Le Port-Marly

2. Rapport de présentation de la modification simplifiée n°1

Modification simplifiée n°1 approuvée par délibération du Conseil Municipal en date du 08 février 2022

Extrait du plan de zonage modifié – création d'un secteur de hauteur spécifique n°3 en zone UC

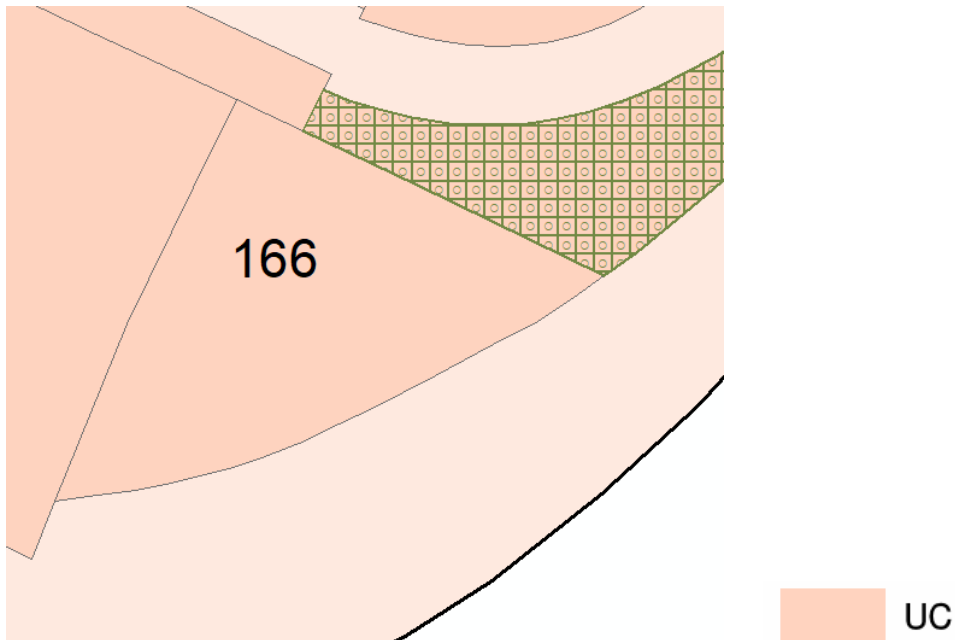
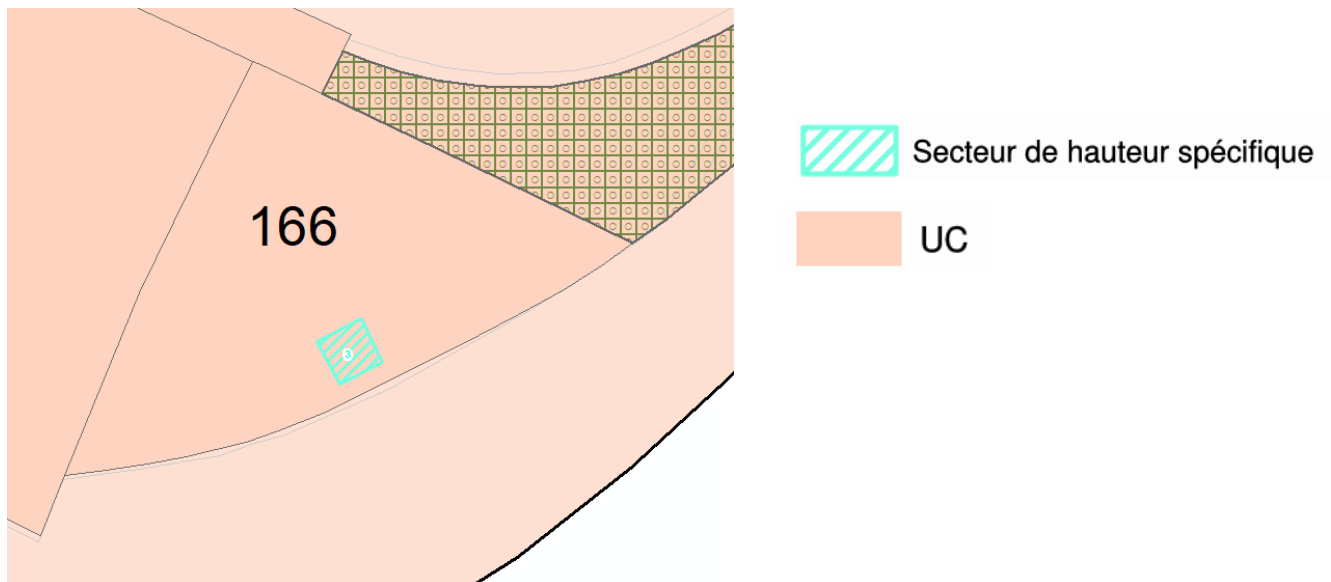
La modification de zonage ci-dessus a pour objet de définir un secteur de hauteur de spécifique n°3 sur la parcelle 166 inscrite en zone urbaine (UC). Ce dispositif déjà utilisé dans le PLU actuel permet d'autoriser ponctuellement une hauteur maximale différente de la règle générale. Ce dispositif est adapté pour permettre la réalisation du projet d'infrastructure de téléphonie mobile tout en encadrant strictement son implantation.

Au sein du secteur de hauteur spécifique n°3 défini sur le document graphique, la hauteur maximale des installations et antennes est fixée à 25 m au point le plus haut.
